ADECUACION INTERIOR PARCIAL DEL CENTRO CONCEPCION BENITEZ 12 PARA CENTRO DE ATENCION TEMPRANA Y CENTRO DE DÍA (FASE II)

ANEXO I

RESPUESTA REQUERIMIENTOS MUNICIPALES

OCTUBRE 2021

Se grafía nueva definición de los tabiques T09 y T10:

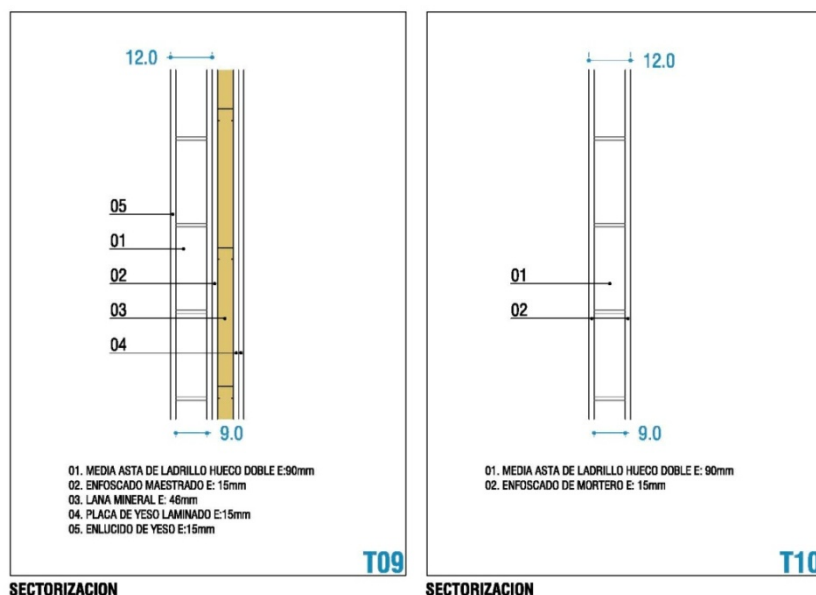
- Se describirán los elementos de compartimentación de los sectores de incendios, tanto verticales como horizontales del edificio, forjado de suelo planta primera, y se justificará que tienen una resistencia al fuego como mínimo EI 60 y los elementos estructurales R 60 respectivamente, con puertas de paso EI₂ 30-C5, en los techos serán REI 60, conforme al SI-1 y SI 6.

Toda la compartimentación de sectores de incendio, de los locales de riesgo y de la escalera compartimentada se realizará con tabiques de obra de ladrillo hueco doble enfoscado a ambas caras (T10) o sustituyendo el enfoscado por enlucido en caso de que quede visto (T09). Se empleará ladrillo de hueco doble de 9cm. de espesor con revestimientos de 15mm. a cada lado llegando a un espesor total de 12cm y resultando, según la tabla F1 del anejo F una resistencia la fuego EI120.

Todas las puertas situadas en los tabiques de sectorización serán EI₂-60-C5 debiéndose aportar certificado homologado en fase de obra.

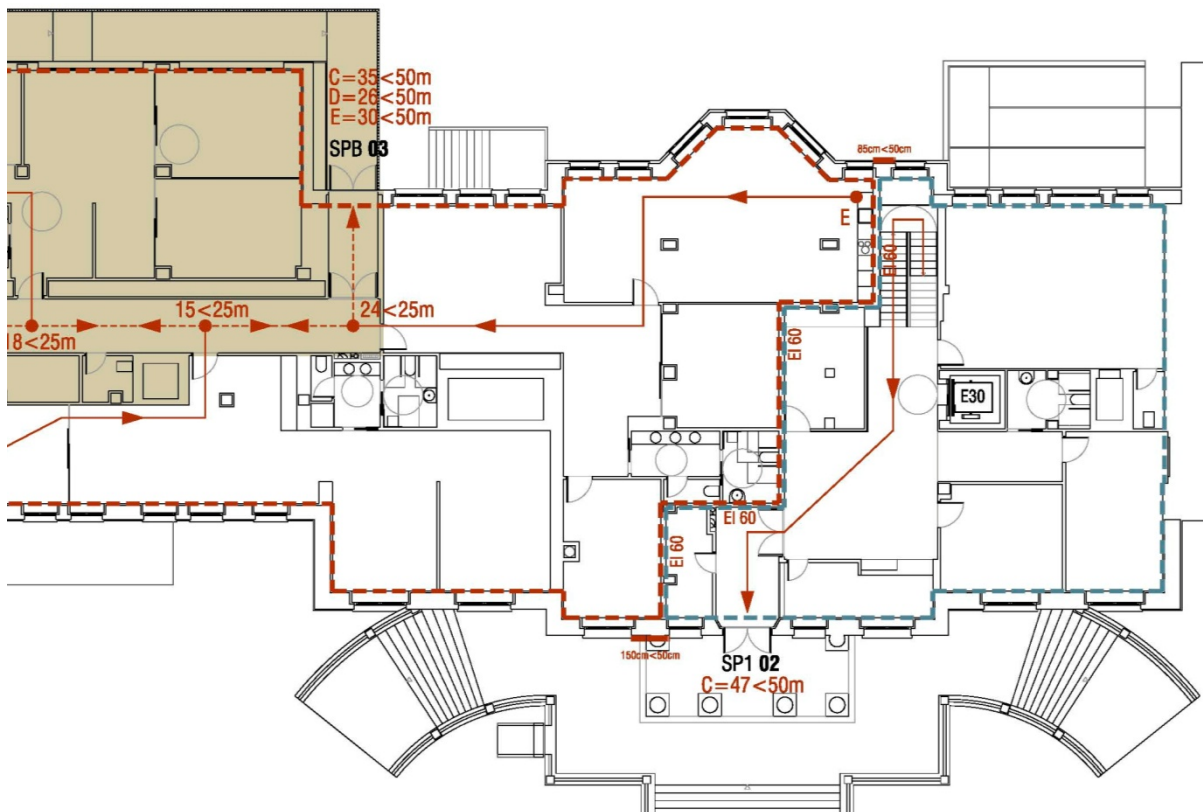
- Los patinillos por los que trascurren los conductos de evacuación de humos /ventilación de la sala de calderas hasta la cubierta del edificio serán exclusivos para dichos conductos y tendrán una resistencia al fuego al menos EI 120.

El patinillo de los conductos de humos y ventilación de la sala de calderas serán exclusivos para ese uso y se realizarán con ladrillo perforado de 11cm. resultando REI 120 conforme a la tabla F.

PLANTA PRIMERA

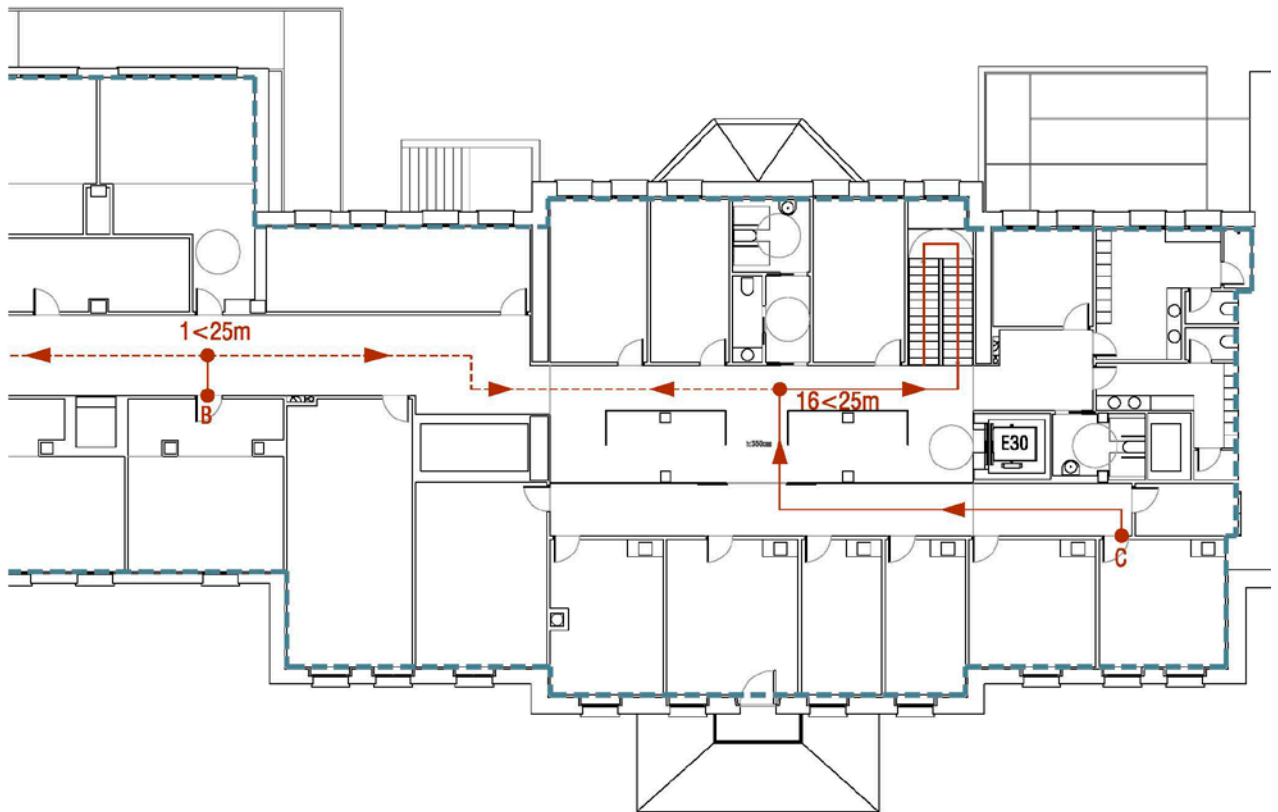
- Se justificarán los recorridos de evacuación en planta primera desde todo punto ocupable, considerando que el arranque de la escalera B no es salida de planta dado que la escalera tiene un hueco de forjado mayor de 1,3 m², según Terminología Anejo SI A.

No se considera el arranque de la escalera B como salida de planta. La planta primera dispondrá de dos salidas, una será el arranque de la escalera compartimentada y otra será la salida del edificio de la planta inferior. Desde todo origen de evacuación existirá un recorrido de menos de 50m (47m) y una alternativa de evacuación a menos de 25m (16m), tal y como exige el CTE SI 3-3.
